INFORME TÉCNICO DE FISCALIZACIÓN AMBIENTAL

PANELES MDP TENO

DFZ-2018-2337-VII-RCA

Figura 4.

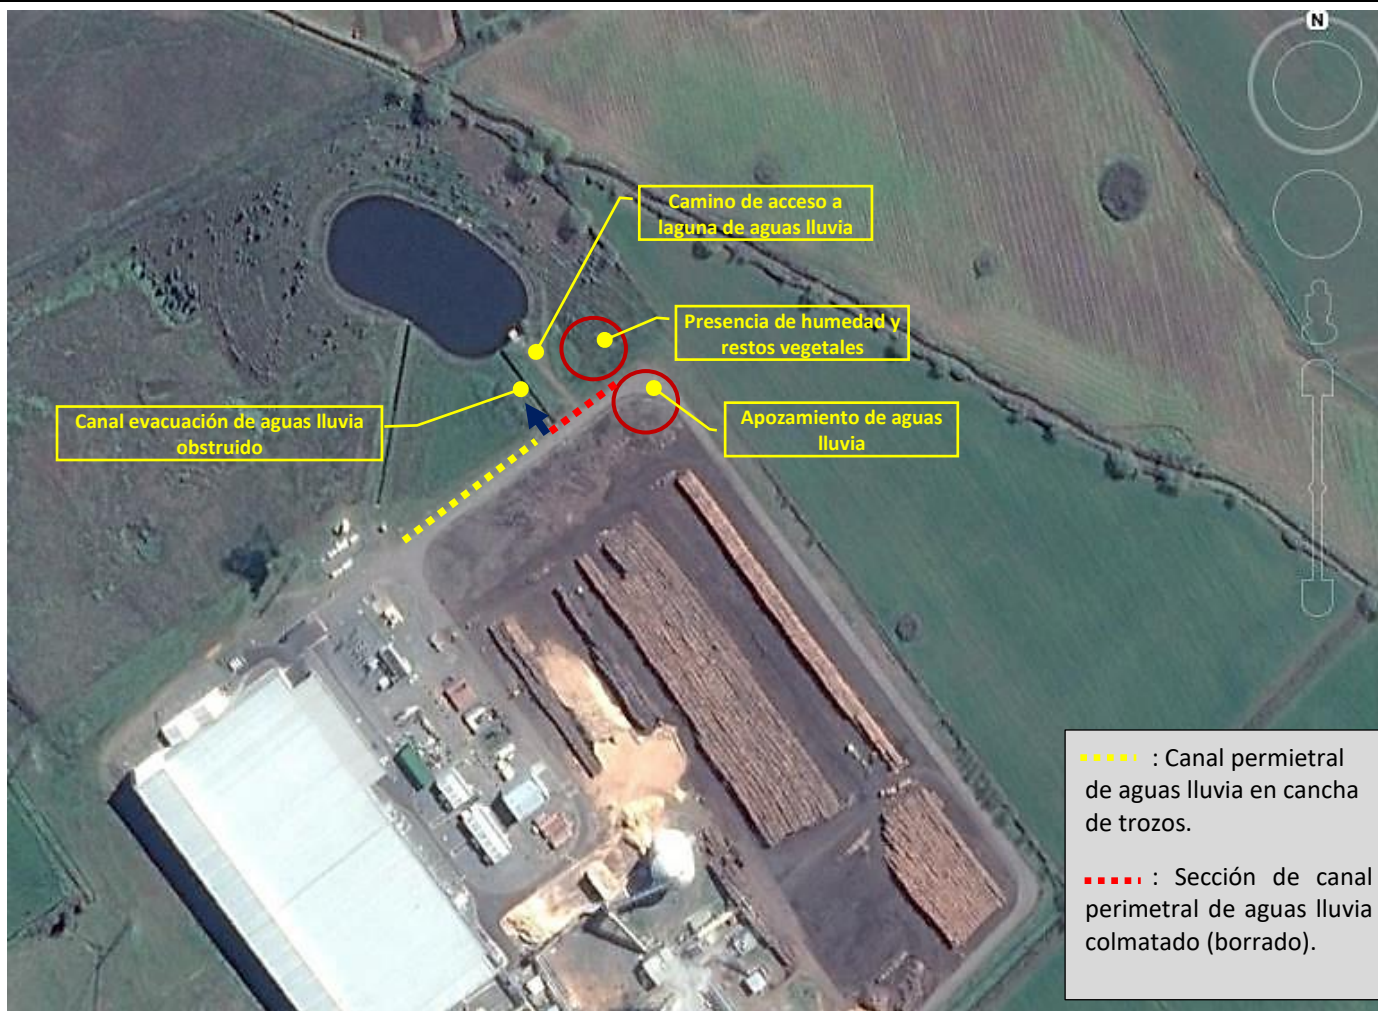
Por otra parte, se constató la existencia de un apozamiento dentro del área de la cancha de trozos, en coordenadas UTM 309.078 E; 6.140.743 N (Datum WGS 84 - H19S), el cual se extiende hacía un camino perimetral asfaltado interior de la unidad fiscalizable, es decir, fuera del sector de canchas de trozos (Fotografías 8 y 9). Es menester hacer presente que frente a este sector es donde se constataron vestigios de escurrimiento proveniente desde la cancha de trozos (ver punto a.).

Descripción del medio de prueba: En la imagen satelital Google Earth, se indican los sectores que presentan hechos asociados a manejo de aguas lluvia y aguas de contacto señalados en el Hecho Constatado N.º 1.

Fotografía 11.

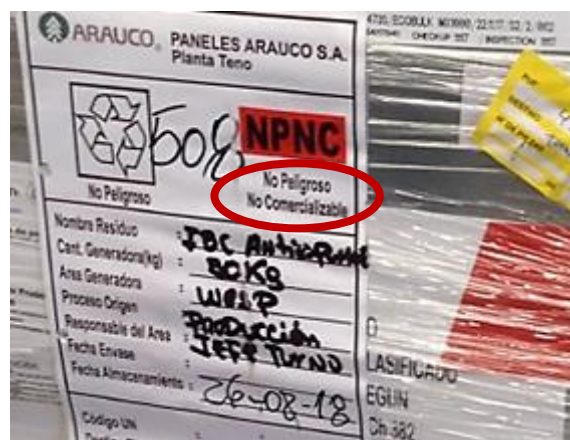
Bodega RESPEL: Se constató que la bodega RESPEL corresponde a una estructura de las mismas características que la bodega anterior, posee en su interior residuos no peligrosos (Fotografía 10). Por otra parte, se constató la presencia de 2 estanques IBC en desuso, que en su interior poseían residuos sólidos, calificables como residuos peligrosos: el primer estanque, contenía maderas contaminadas con sustancias inflamables, y el segundo, contenía paños sucios con lubricantes, este se encontraba etiquetado como residuo no peligroso (Fotografías 11 - 13).

Descripción Medio de Prueba: Vista general de bidón IBC constatado durante la fiscalización dentro de la bodega RESPEL, que en su interior contenía paños sucios con lubricantes.

“...en relación a los paños lubricantes, hacemos presente que se procedió inmediatamente a etiquetar correctamente dicho residuo, tal como se acredita mediante las fotografías que se acompañan en el Anexo N° 7.”

Revisados los antecedentes, se establece que si bien se constató presencia de residuos peligrosos etiquetado como no peligroso (pañós contaminados con lubricantes dentro de estanque IBC) en la bodega RESPEL, el titular procedió a su reetiquetado, subsanando esta situación, tal como se constató en su presentación de fecha 23-10-2018 (ver Anexo 2).
